수정 내역

ESP32 C5 DevkitC-1

TITLE:	ESP32-C5-ETH-CANFD485
SHEET: MCU&POWER	REV: 1
	SHEET: OF 2 4

CANFD

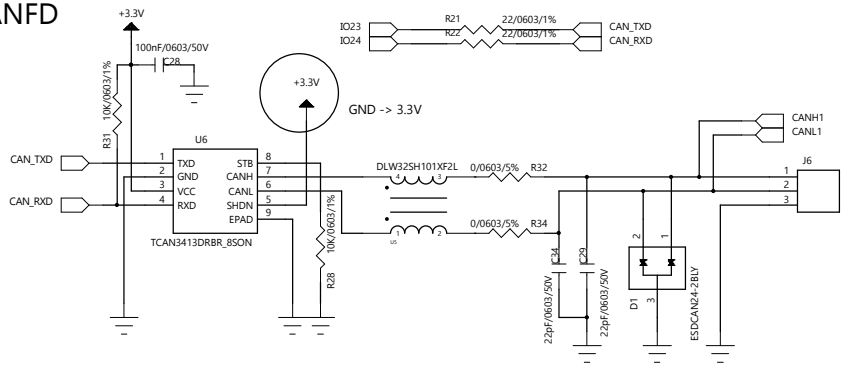
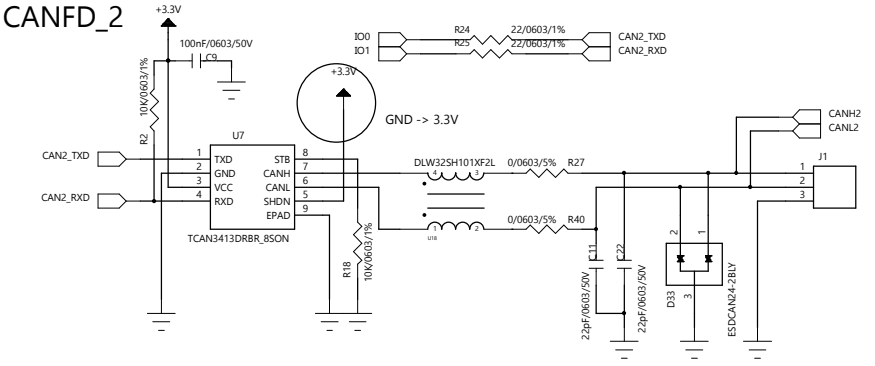
26.10.08 CAN 트랜시버 회로 수정 : 5번핀 GND -> 3.3V
수동 소자 Value 수정 : 패키지 정보 추가
